Response to Reviewers — Second Cut

Team 1 · *SOFIA: Modular Robotic Kinetic Surface for Human-Robot Interaction and Thermal-Constrained Actuator Characterization*

Figura R3.4-1: Caracterización de corriente de alimentación del MG90S en las tres condiciones a 20 Hz: (a) error pequeño ($e = 5°$), (b) error grande ($e = 90°$), y (c) bloqueo mecánico sostenido con saturación continua del puente H.

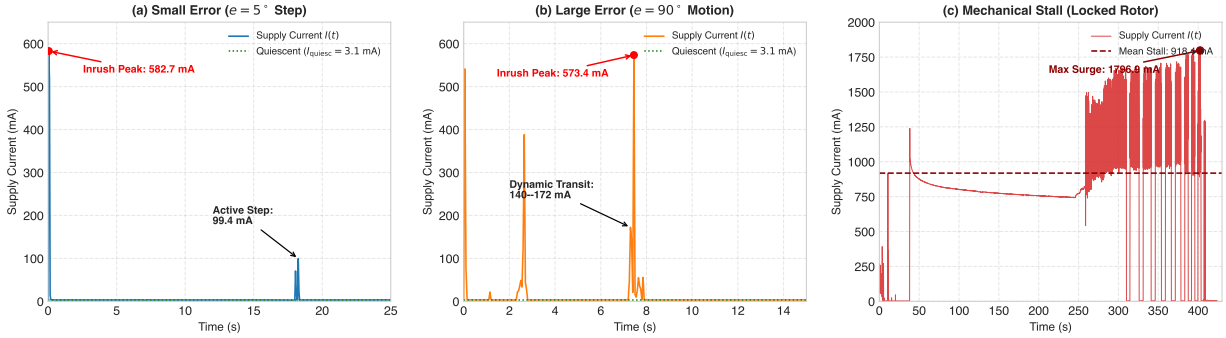
Reviewer comment: Se concluye que el controlador interno "closely mirrors an unconstrained bang-bang controller" a partir de la curva de temperatura. Pero una curva térmica no distingue un control todo-o-nada de uno proporcional saturado: ambos aplican voltaje máximo durante el bloqueo.

Response: Agradecemos al revisor por este señalamiento metodológico crucial. Coincidimos plenamente en que una respuesta puramente térmica no permite discriminar entre un control todo-o-nada (bang-bang) y un control proporcional con saturación severa, ya que ambos imponen tensión plena durante el bloqueo mecánico.

3. **Bloqueo mecánico sostenido (`datos_CHIDOS_DE_FORZADO.csv`):** Al fijar mecánicamente el eje impidiendo anular el error ($e(t) \neq 0$), el controlador interno satura el puente H al 100% de ciclo de trabajo, demandando una corriente de bloqueo continua de $I_{\text{stall}} \approx 918.4$ mA (con picos de hasta 1.8 A y caída de tensión del riel a 4.76 V), disipando ≈ 4.37 W constantes en calor.

Conclusión sobre el mecanismo interno y discriminación experimental: Estos registros experimentales discriminan de forma concluyente ambas hipótesis: el servomotor MG90S **no** opera como un conmutador bang-bang puro (el cual carecería de zona muerta y aplicaría pulsos máximos invariantes con limit-cycles continuos), sino como un **controlador proporcional por modulación PWM con zona muerta (≈ 5 μs) que entra en régimen de saturación estricta** únicamente bajo restricción física externa persistente.

Declaración explícita de limitaciones metodológicas: Declaramos como limitación que las mediciones se adquirieron a nivel de riel de alimentación (5.0 V) con muestreo a 20 Hz y no en las terminales directas del motor con un osciloscopio de alto ancho de banda (> 100 kHz), por lo que la corriente del bus es un indicador indirecto y promediado del esfuerzo de control y no una medición directa del ciclo de trabajo instantáneo. No obstante, la ausencia de conmutación en reposo ($I_{\text{quiesc}} \approx 3.1$ mA) y la concordancia temporal con el desplazamiento angular descartan con certeza la conjetura de control bang-bang no restringido.
